1. Inleiding

Op grond van artikel 3.1.1 van het Besluit ruimtelijke ordening (hierna: Bro) is het voorontwerpbestemmingsplan '3^e fase Recreatieverdeelweg' voorgelegd aan de wettelijk vereiste overleginstanties. Daarnaast zijn enkele andere organisaties en verenigingen voor een vooroverlegreactie benaderd. Verder is iedereen in de gelegenheid gesteld een inspraakreactie te geven op het voorontwerpbestemmingsplan.

Deze notitie beschrijft de resultaten van de vooroverleg- en inspraakprocedure van dit voorontwerpbestemmingsplan. De binnengekomen reacties zijn na een complete beoordeling, samengevat, beantwoord en van een conclusie voorzien. In de conclusie is opgenomen of en zo ja op welke wijze het bestemmingsplan is aangepast. Tenslotte is een opsomming toegevoegd van de ambtshalve aanpassingen die zijn verwerkt.

Figuur 1: profiel zuidelijk deel Elkerzeeseweg

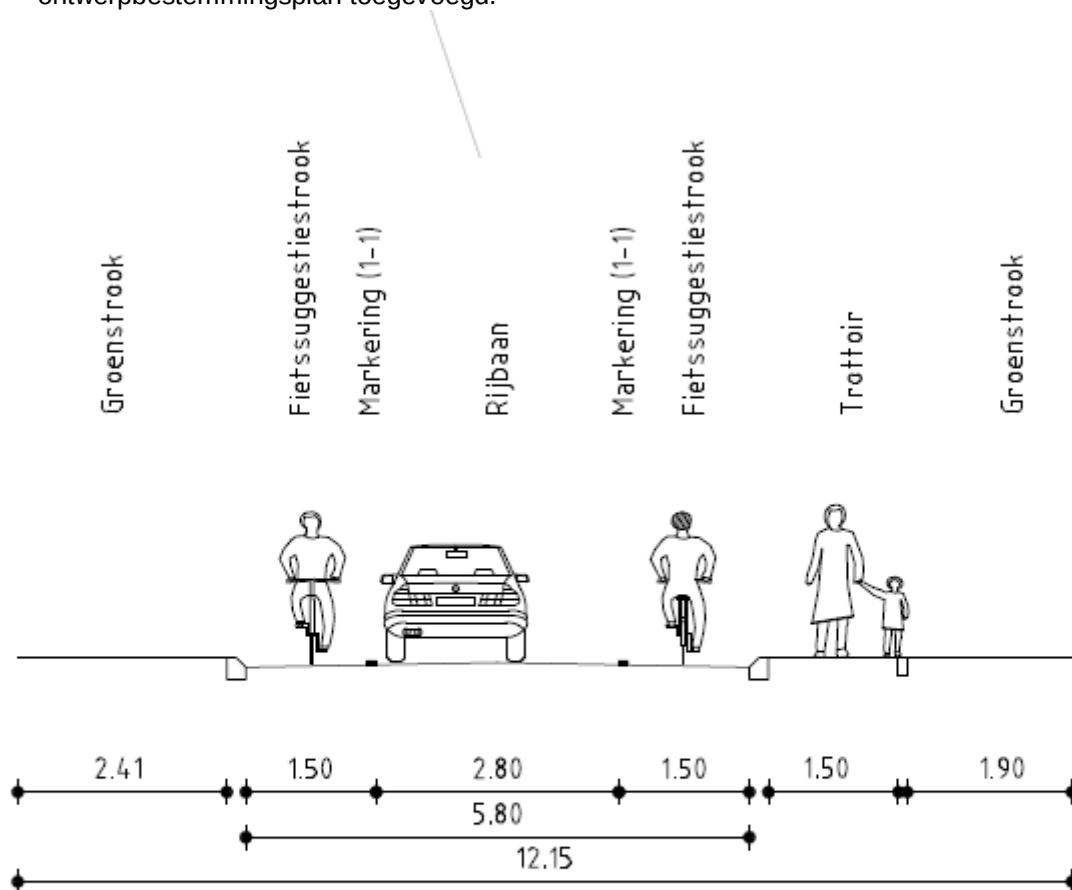
1. Inspreker vindt de basis van het plan prima: verkeer rond de dorpskern in plaats van er doorheen, maar wil nu de puntjes op de i. Vanaf de rotonde (einde rondweg) naar de Boutlaan zal het veel drukker worden. Dit blijkt uit eerdere onderzoeken, te vinden op het internet. Dit leidt tot overlast voor de bewoners en gevaarlijke situaties voor fietsers, bijvoorbeeld schoolgaande kinderen. Inspreker adviseert voor de veiligheid een fietspad aan te leggen, maar een andere dan de huidige (die nu wordt aangegeven met strepen op de weg).

1. Voordat een bestemmingsplan is opgesteld voor het realiseren van de 3^e fase Recreatieverdeelweg is eerst, in overleg met de dorpsraad Scharendijke, ondernemersvereniging en het Waterschap Scheldestromen een pakket aan flankerende maatregelen opgesteld, teneinde uiteindelijk ook het gewenste effect in Scharendijke te kunnen bereiken. Deze flankerende maatregelen zijn door het college van burgemeester en wethouders vastgesteld op 6 oktober 2015. Ten aanzien van het tracé rotonde Elkerzeeseweg – aansluiting Boutlaan wordt voorzien in een fietssuggestiestrook met een breedte van 1,5 meter aan beide zijden van de weg. Deze worden uitgevoerd in de kleur rood. De positie van de fietser wordt daarmee benadrukt. Daarnaast is aan de oostzijde van de Elkerzeeseweg op dit weggedeelte een trottoir met een breedte van 1,5 meter voorzien. Op onderstaande afbeelding is een dwarsprofiel opgenomen. De uitgewerkte tekening behorende bij het rapport flankerende maatregelen wordt aan bijlage 3 bij het ontwerpbestemmingsplan toegevoegd.

- frezen asfalt t.b.v. fietssuggestiestrook
- rode fietssuggestiestroken + belijning
- trottoir aan oostzijde
- uitritten voorzien van inritblokken

Figuur 2: profiel noordelijk deel Elkerzeeseweg

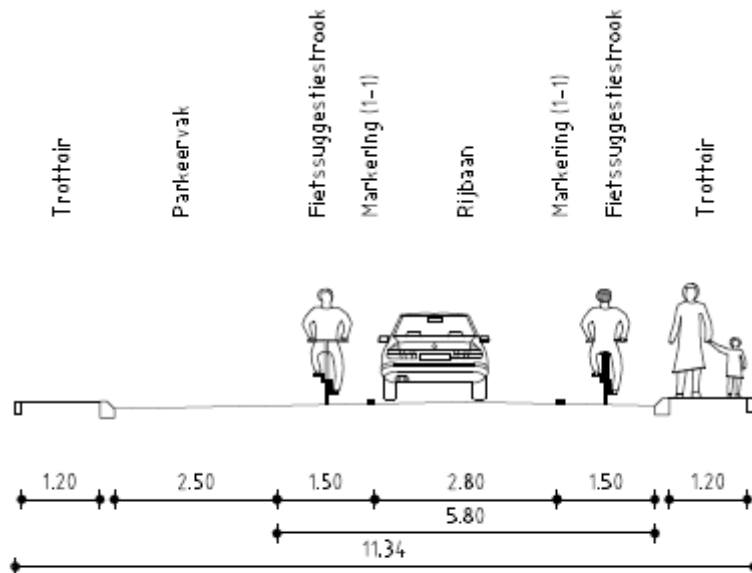
De genoemde 5 plateaus als verkeersremmer zouden problemen kunnen geven, zoals trillingen in de grond. Dit heeft gevolgen voor de omgeving, in de vorm van geluidsoverlast en verzakkingen van woningen. De onderliggende grond bestaat namelijk uit zachte veengrond. Inspreker denkt daarom aan de huidige verkeersremmers, of er kan misschien gekozen worden voor een verkeerssituatie waarbij er ruimte is voor fietsers en voetgangers en waar auto's worden gedoogd.

De voorgestelde maatregelen zoals beschreven in het rapport 'flankerende maatregelen Recreatieverdeelweg 3^e fase te Scharendijke' zijn opgesteld in overleg met onder andere de dorpsraad en vervolgens op 6 oktober 2015 vastgesteld door het college van burgemeester en wethouders. De voorgestelde verkeersplateau's betreffen niet de reguliere verkeersplateau's met veelal een hoogte van 12 cm, maar deze worden maximaal 8 cm hoger dan de bovenkant van de rijbaan. Juist ook omdat er in de zomer mogelijk nog steeds een busroute loopt en er ook vakantieverkeer (campers, auto's met caravan of boot) rijdt. Afremmen is wel noodzakelijk echter hinderlijk zijn de plateaus daardoor niet. Daarnaast is het zo dat aan fietsers meer ruimte wordt geboden zoals inspreker ook vraagt. De fietsstroken, welke worden uitgevoerd in de kleur rood, hebben een breedte van 1,5 meter en hebben daardoor een belangrijker verkeersaandeel dan in de huidige situatie. Hieronder is het nieuwe profiel van het noordelijk deel van de Elkerzeeseweg weergegeven. De tekening 'Verkeersmaatregelen Scharendijke' waarop de profielen zijn opgenomen wordt toegevoegd aan bijlage 3 bij het ontwerpbestemmingsplan.

- frezes asfalt t.b.v. fietssuggestiestrook
- rode fietssuggestiestroken + belijning
- kruisingen aanpassen naar plateau's

In het kader van rioolwerkzaamheden is in opdracht van de gemeente in 2006 bodemonderzoek uitgevoerd in de Elkerzeeseweg. Uit dat bodemonderzoek (cunetonderzoek, Elkerzeeseweg/ Dijkstraat, SMA Zeeland BV, projectnummer 2369531) blijkt dat de grond ter hoogte van de woning Elkerzeeseweg 9 en het voorziene plateau op de kruising met de Dijkstraat tot 2,5 m –mv bestaat uit zand en hier en daar klei. Op het DINOloket (Data en Informatie over de Nederlandse Ondergrond) is een boorprofiel achter woning Elkerzeeseweg 16 aangegeven. Daar is tussen 3m en 3,15m onder het maaiveld een veenlaag aangetroffen. Uit het archeologisch onderzoek dat voor de Recreatieverdeelweg 3^e fase is uitgevoerd is gebleken dat over vrijwel het gehele tracé een veenlaag aanwezig is. Deze varieert van diepte en dikte. Naar de kust toe ligt de veenlaag dieper en is die dunner. Het is daarom niet uitgesloten dat ter plaatse van Elkerzeeseweg 9 ook een veenlaag voorkomt. Plateau's met een hoogte van 8 cm geven in het algemeen bij een lage snelheid van het verkeer zoals op de Elkerzeeseweg geen sterke trillingen. Gelet op de forse verlaging van de verkeersintensiteiten, de afstand van ca. 60 meter tot het dichtstbij gelegen plateau, de wijze van uitvoering van het plateau (vloeiend) en het feit dat de Elkerzeeseweg niet in grote mate door zwaar verkeer bereden wordt zal naar verwachting van structurele trillingshinder geen sprake zijn.

Figuur 3: profiel Boutlaan vanaf Elkerzeeseweg tot voorbij kruising Akkerbloemstraat

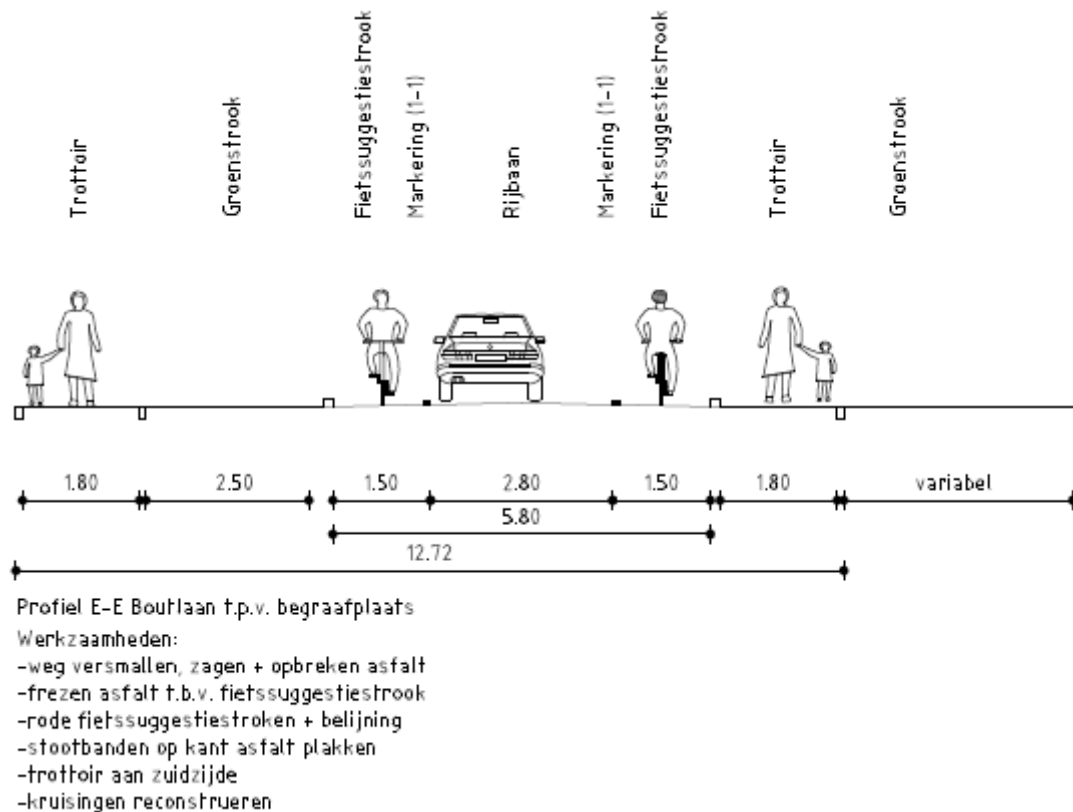
Inspreker kan op grote lijnen instemmen met het voorgestelde tracé, echter de verkeersdruk op de Boutlaan en Elkerzeeseweg, met name in de zomer, vereist meer dan alleen flankerende maatregelen zoals nu voorgesteld. Inspreker stelt voor om zowel de Boutlaan als de Elkerzeeseweg in te richten zoals de Rampweg, dus primair gebruik als fietspad en secundair voor autoverkeer. Op dit moment is de verkeersdruk en lawaai onhoudbaar.

De flankerende maatregelen zijn opgesteld in overleg met de dorpsraad Scharendijke, de ondernemersvereniging en het Waterschap Scheldestromen en op 6 oktober 2015 vastgesteld door het college van burgemeester en wethouders. Door het realiseren van brede fietssuggestiestroken (1,5 meter aan beide zijden van de weg) wordt de positie van de fietser op het noordelijk deel van de Elkerzeeseweg benadrukt. De rijloper heeft een beperkte breedte (2,8 meter), om te kunnen passeren moet uitgeweken worden naar de fietssuggestiestroken. (Profiel is opgenomen bij de beantwoording onder I-2, figuur 2) De verkeersintensiteiten zullen, met name op het noordelijk deel van de Elkerzeeseweg fors afnemen. In de huidige situatie zijn er ca. 4600 verkeersbewegingen op de Elkerzeeseweg, ten noorden van de Boutlaan. In de toekomstige situatie zijn de verkeersbewegingen op dit gedeelte van de Elkerzeeseweg, geprognosticeerd tussen 800 en 1100 verkeersbewegingen per etmaal. Door de forse afname van verkeer zal ook de geluidsbelasting op de woningen langs het noordelijk deel van de Elkerzeeseweg afnemen. Ten aanzien van het tracé rotonde Elkerzeeseweg – aansluiting Boutlaan wordt ook voorzien in een fietssuggestiestrook met een breedte van 1,5 meter aan beide zijden van de weg. Deze worden uitgevoerd in de kleur rood. De positie van de fietser wordt daarmee benadrukt. Daarnaast is aan de oostzijde van de Elkerzeeseweg op dit weggedeelte een trottoir met een breedte van 1,5 meter voorzien. Bij de beantwoording onder I-1 is een dwarsprofiel opgenomen (figuur 1). Op de Boutlaan worden eveneens maatregelen genomen. Het wegprofiel van de Boutlaan komt er, vanaf de Elkerzeeseweg tot voorbij de kruising met de Akkerbloemstraat uit te zien zoals aangegeven in figuur 3. Ook hier wordt een smalle rijloper aangelegd en brede fietssuggestiestroken. Aan de zuidzijde wordt een trottoir toegevoegd. Volgens de prognoses is er sprake van een lichte afname van verkeer na realisatie van de 3^e fase Recreatieverdeelweg (huidige situatie 2600 mvt/etmaal, situatie na planrealisatie 2500mvt/etmaal). Door deze afname verslechtert de geluidssituatie op de Boutlaan niet.
